**島根原子力発電所2号機
固体廃棄物処理系（固化系）設備に係る
設計及び工事計画認可申請について**

**2023年12月15日
中国電力株式会社**

図1 固化材(プラスチック)の撤去

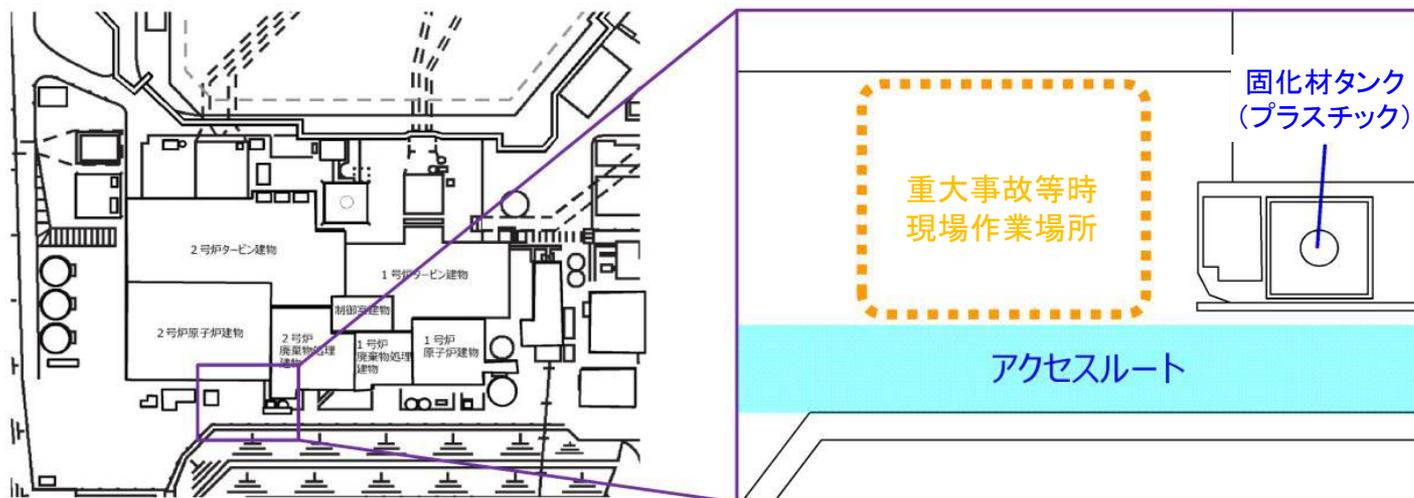
- 島根原子力発電所2号機の運転に伴い発生する放射性固体廃棄物のうち濃縮廃液、使用済樹脂、フィルタ・スラッジ等をドラム詰装置（プラスチック固化式）により固化処理していた。
- 新規規制基準適合に係る設置変更許可（2021年9月15日許可）において、屋外に設置していた固化材タンク（プラスチック）で火災が発生した場合に、近傍のアクセスルートが使用できなくなる恐れがあることから（図1参照）、ドラム詰装置の固化材を**可燃性のプラスチックから不燃性のセメントへ変更**することとした。
- 新規規制基準適合のためアクセスルートおよび重大事故時の現場作業場所の確保が必要なことから、設計及び工事計画認可（2023年8月30日認可）において、**可燃性の固化材（プラスチック）を使用しない設計**とすることとした（2023年8月 設工認対象外の固化材タンク等を含め撤去済）。

図2 固化方式の変更

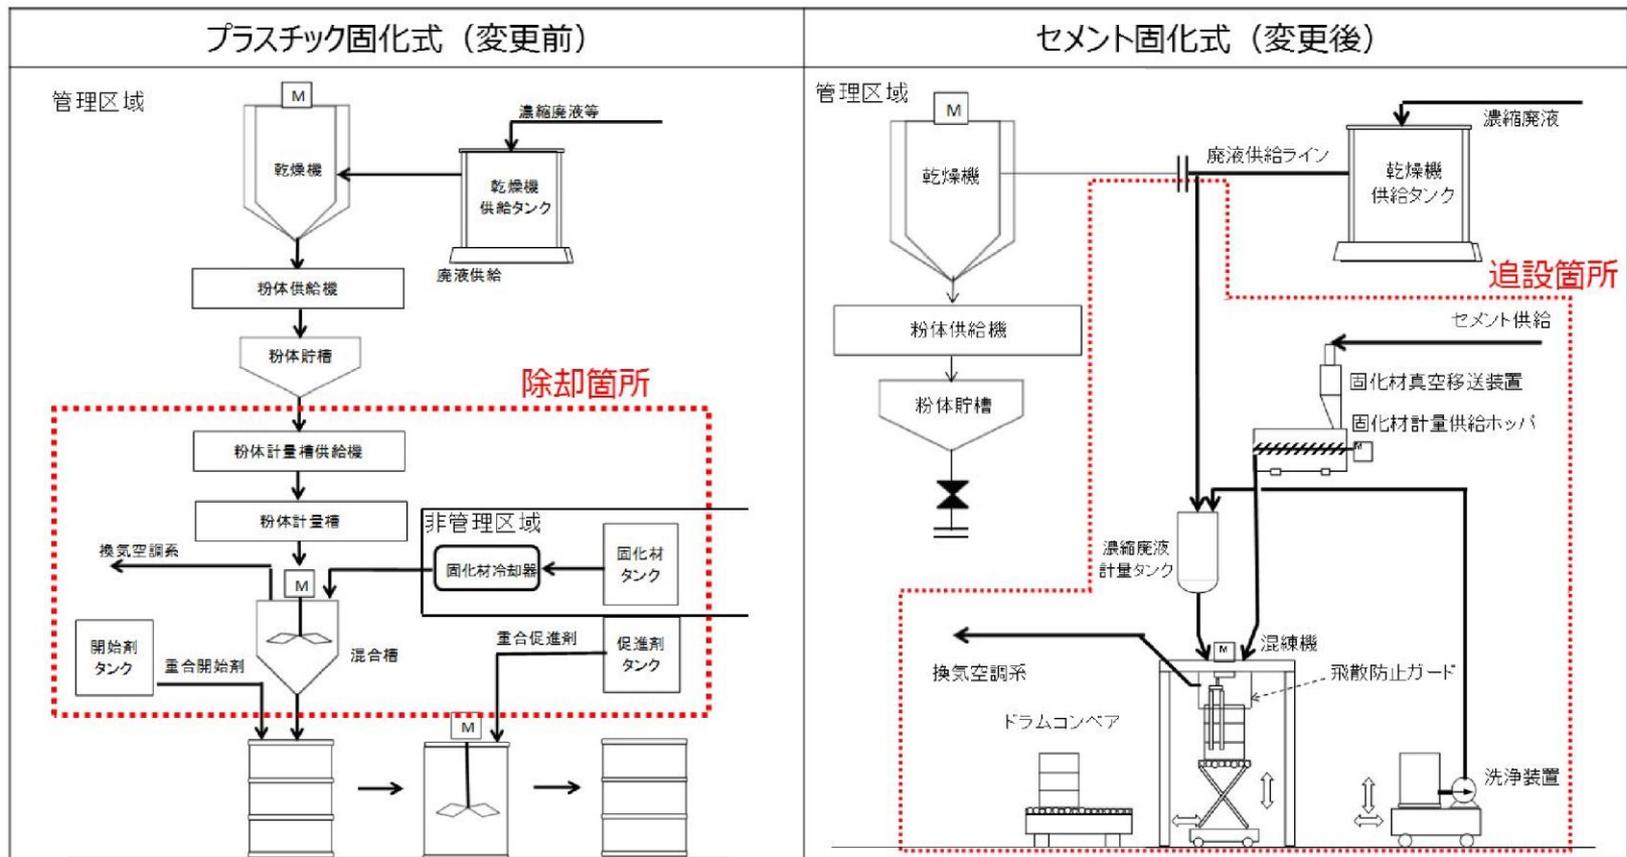
- 本申請においては、設工認対象のプラスチック固化に係る機器等を撤去または機能廃止し、セメント固化に係る機器等を設置する。
- また、上記に合わせて、使用済樹脂、フィルタ・スラッジ等の固化処理に係る経路を機能廃止する。

◎図3-2 系統図【新規設工認 対応】

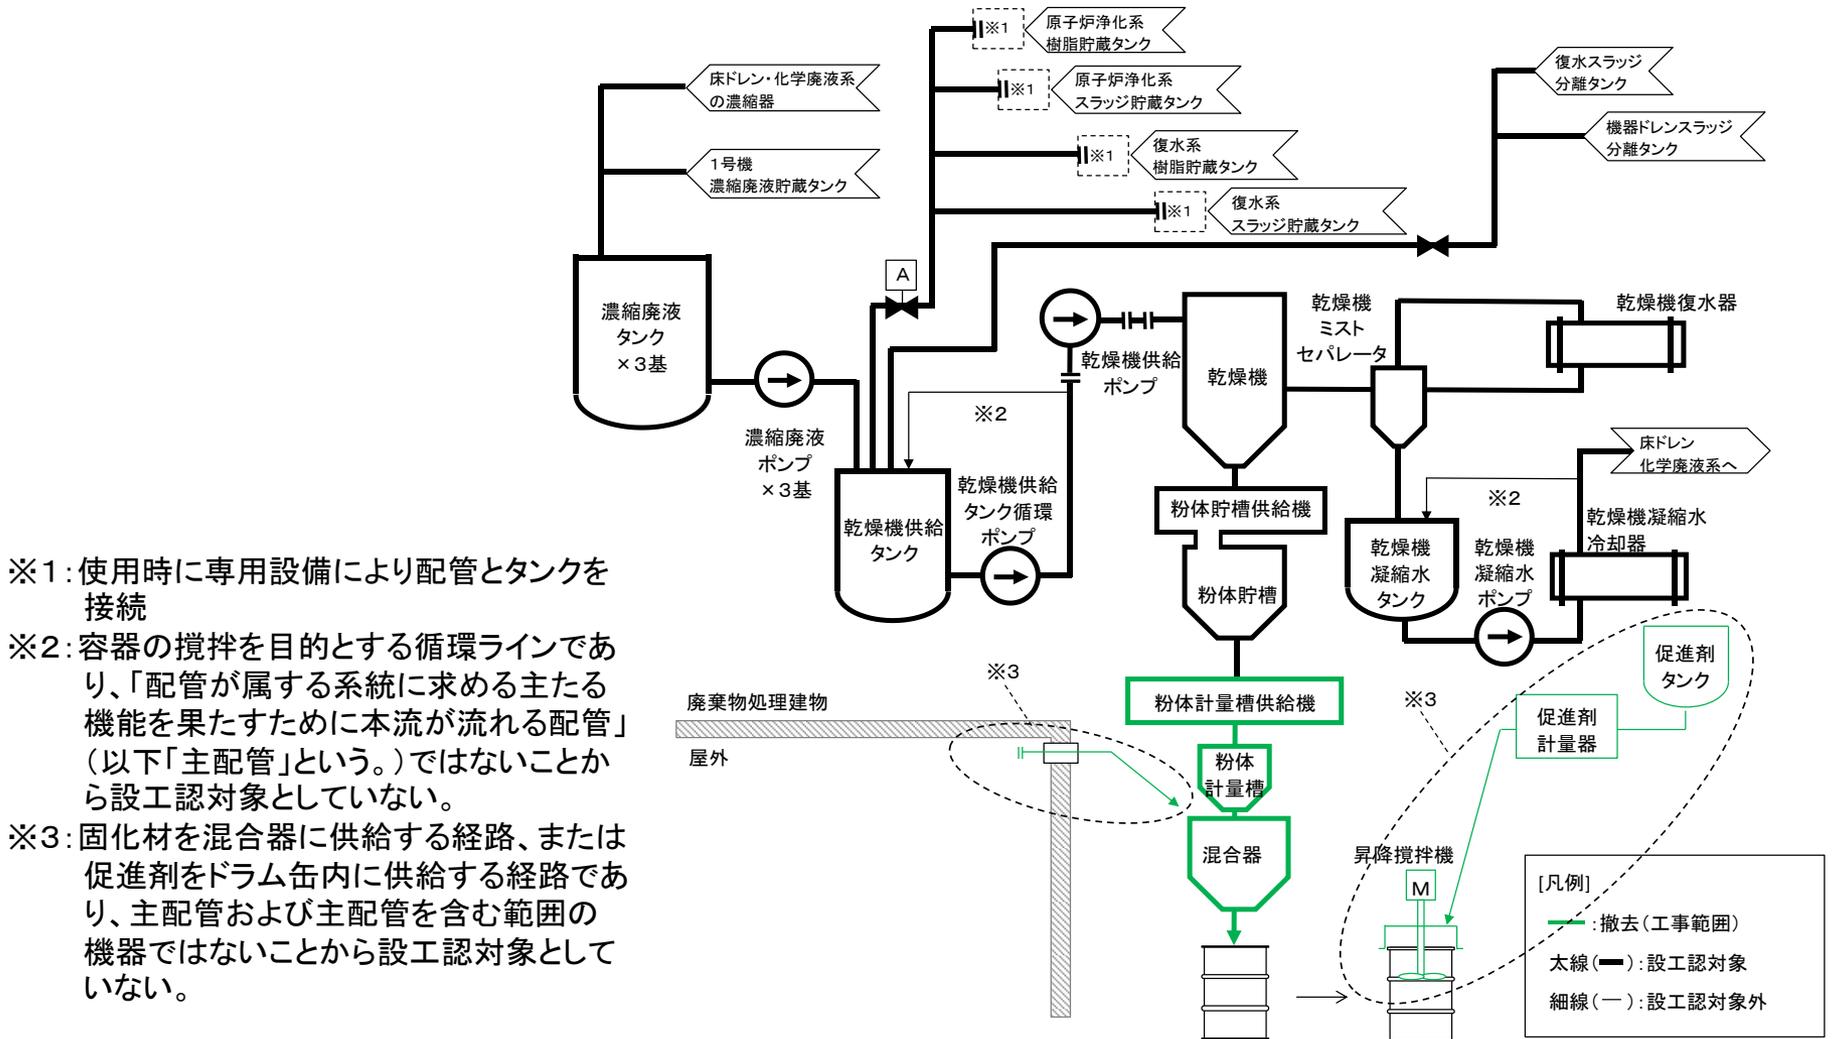
可燃性の固化材（プラスチック）を撤去する（合わせて固化材タンク等を撤去する）。

◎図3-3 系統図【本設工認 撤去工事】

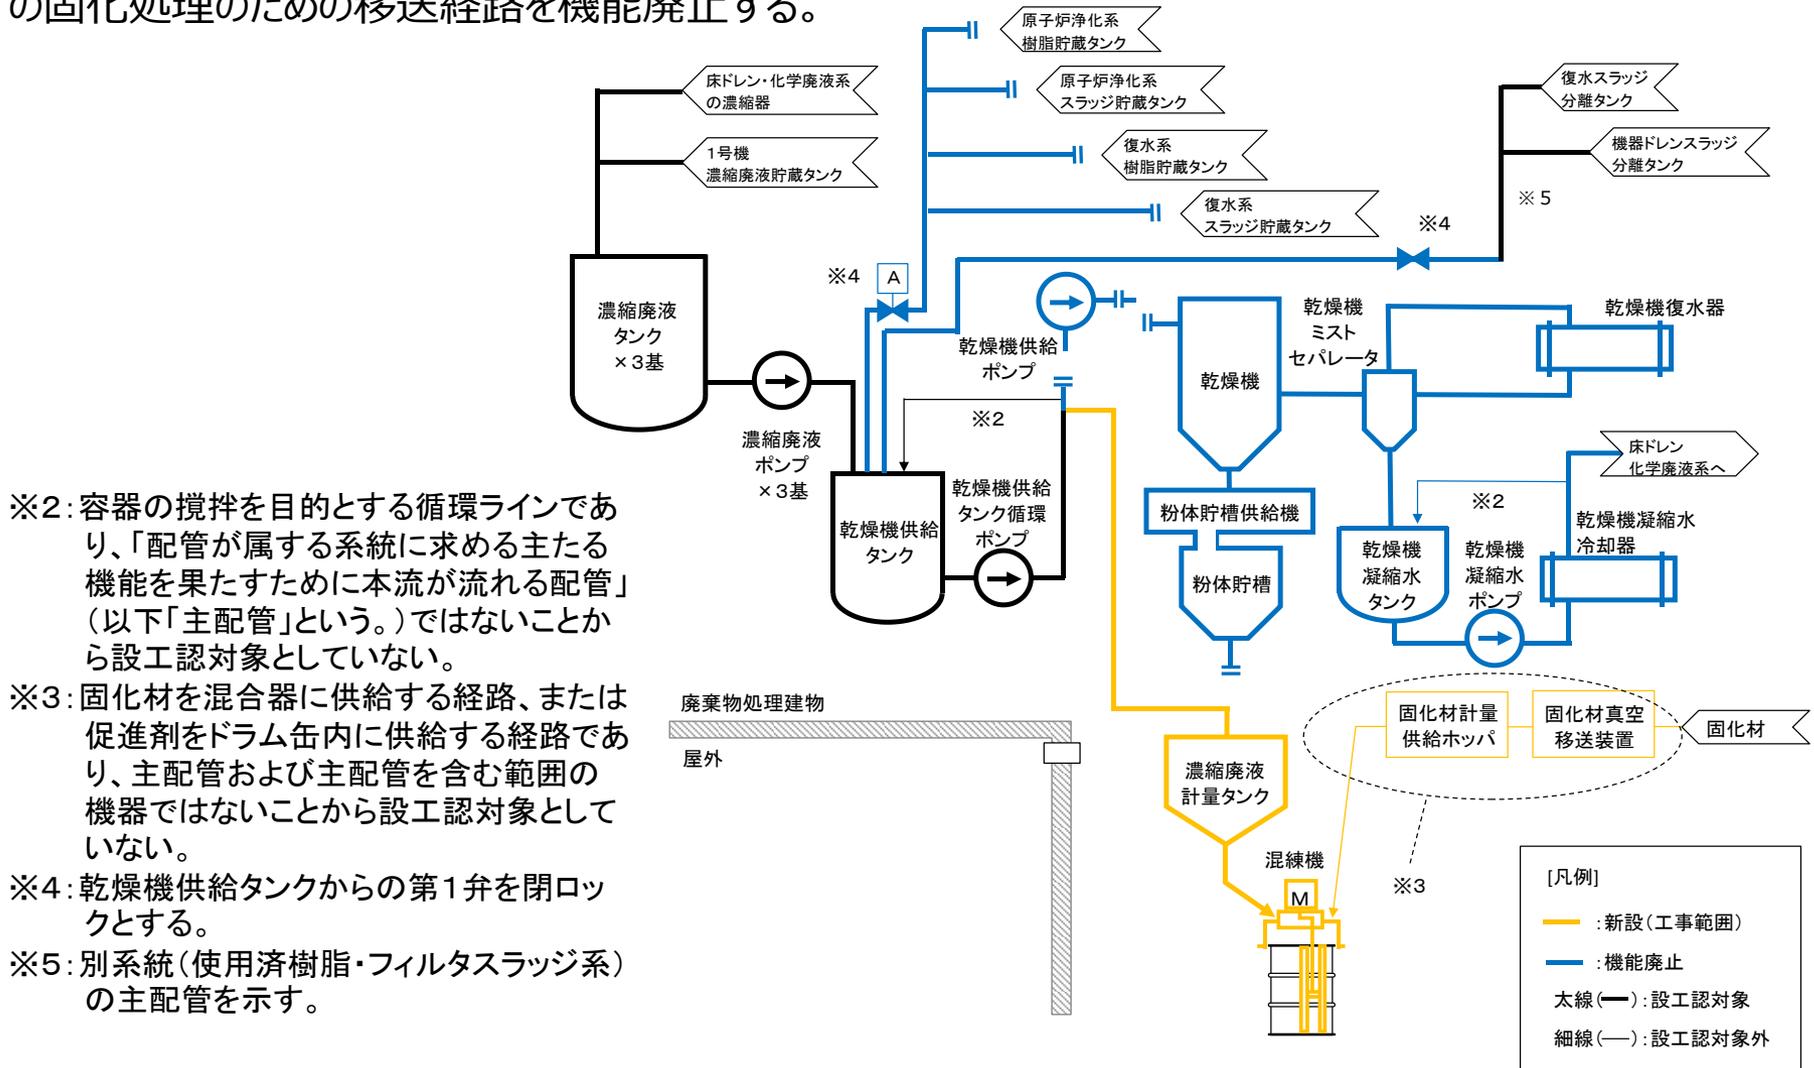
ドラム詰装置（プラスチック固化）を撤去する。
